**Projet éolien
"Haut Chemin 2"
(Haute-Marne - 52)**

DOSSIER DE DEMANDE D'AUTORISATION ENVIRONNEMENTALE

**Recueil des réponses aux
demandes de compléments**

LETTRE INFORMANT DE LA NON-RECEVABILITE D'UNE DEMANDE D'AUTORISATION ENVIRONNEMENTALE

Distances entre les éoliennes et les nids de Milans royaux les plus proches :

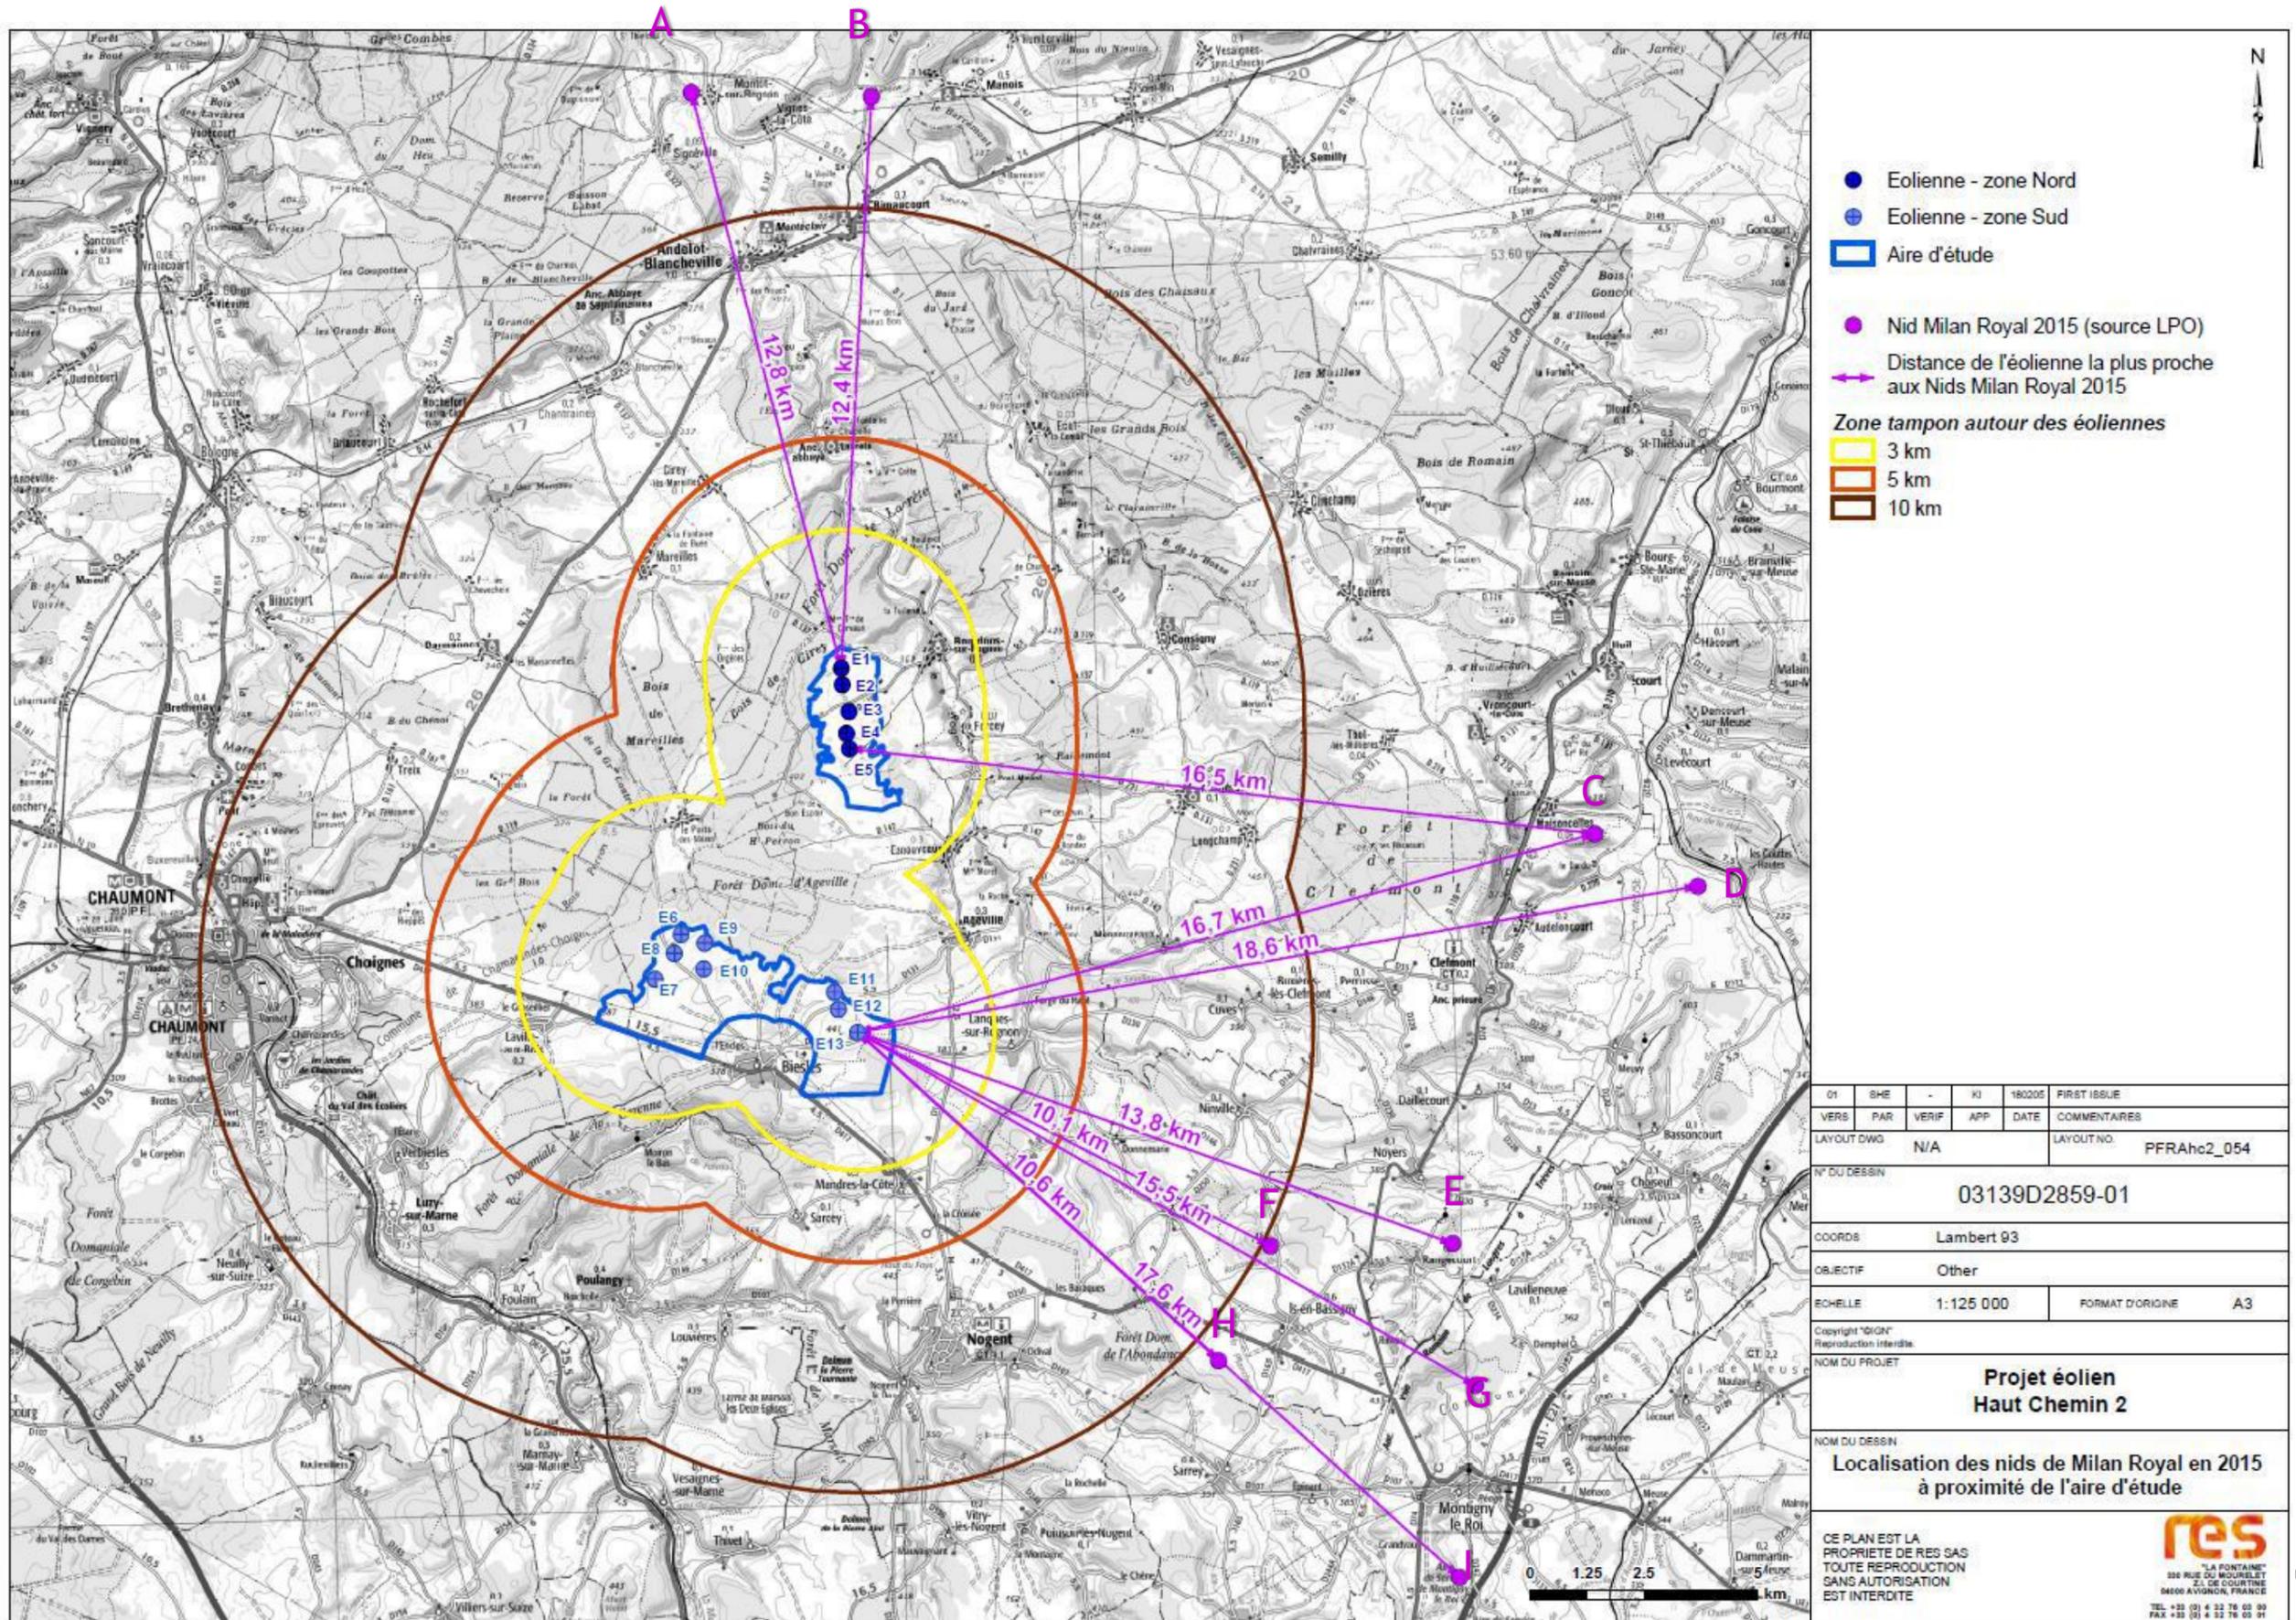
⇒ « Le pétitionnaire devra préciser la distance entre chaque éolienne et les nids de Milans royaux situés à proximité du périmètre d'étude. »

- Eolienne E1 et nid A = 12,8 km ;
- Eolienne E2 et nid B = 12,4 km ;
- Eolienne E5 et nid C = 16,5 km ;
- Eolienne E13 et nid C = 16,7 km ;
- Eolienne E13 et nid D = 18,6 km ;
- Eolienne E13 et nid E = 13,8 km ;
- Eolienne E13 et nid F = 10,1 km ;
- Eolienne E13 et nid G = 15,5 km ;
- Eolienne E13 et nid H = 10,6 km ;
- Eolienne E13 et nid I = 17,6 km.

Ainsi, toutes les éoliennes sont situées à plus de 10 km des nids de Milan royal identifiés par la LPO (voir carte ci-après).

Figure 1 : Synthèse des hauteurs de vol au cours de la période de migration prénuptiale dans la zone nord

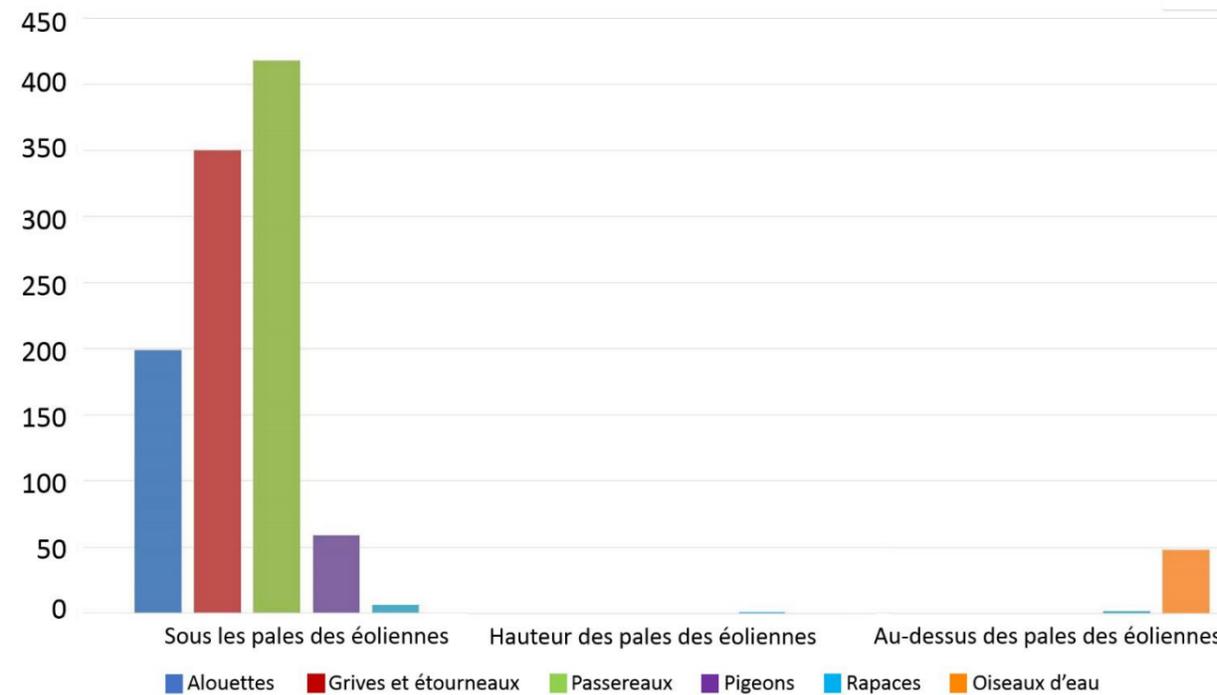
⇒ « Une étude spécifique du comportement de la population locale de Milan royal et plus généralement des autres rapaces sensibles à l'éolien (Faucon crécerelle, Milan noir, Busard cendré) devra être réalisée afin de démontrer l'absence d'impact du projet sur ces espèces. »

- Moyenne pour le Milan royal, uniquement en migration (effectifs les plus importants en migration : 13 individus en migration, contre 1 seul en nidification ; mais effectifs en migration considérés comme faibles au regard d'autres sites suivis) et sur les secteurs favorables à l'alimentation (cultures de faible hauteur de végétation). A noter que la majorité des observations était en migration prénuptiale (12 observations contre 1 seule en postnuptiale) et que les individus ont été principalement observés au Poirier des Chardons (zone sud, secteur où aucune éolienne ne sera implantée) et au Pommier Doucet (zone nord) mais à des hauteurs de vols en dehors de la zone de rotor des futures éoliennes.

Extrait de la figure 1 en page 48 du rapport de Biotope, volume 4 du dossier de demande d'autorisation environnementale qui illustre les hauteurs de vols des oiseaux sur la zone nord en période de migration prénuptiale (période d'observation du Milan royal).

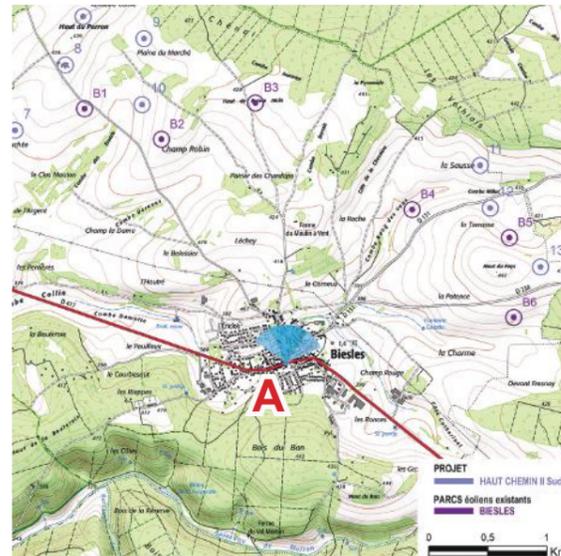
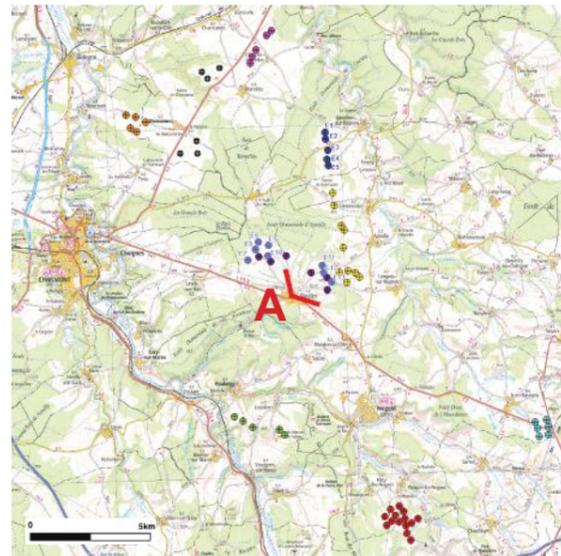
Demande de l'administration N° 10 : *L'implantation de l'éolienne E11 est à reconsidérer : celle-ci surplombe le bâti depuis la place de l'église située au cœur de Biesles et dans l'axe de la rue principale.*

Enfin, pour illustrer l'état actuel de Biesles, nous avons choisi en concertation avec EPURE de présenter ci-après 2 photomontages supplémentaires à proximité de la place de l'Eglise de Biesles, dans le centre du village. Ces photomontages montrent la présence actuelle du parc éolien de Biesles ainsi que la faible perception visuelle qu'ajoute le projet Haut Chemin 2.

Le photomontage N° 5 a par ailleurs été repris afin de faire ressortir sur la vue Draft (noir et blanc avec éoliennes colorées) les éoliennes existantes de Biesles. Celles-ci n'étaient pas visibles sur le photomontage initial puisque les conditions météorologiques ne permettaient pas une bonne perception des éoliennes actuelles.
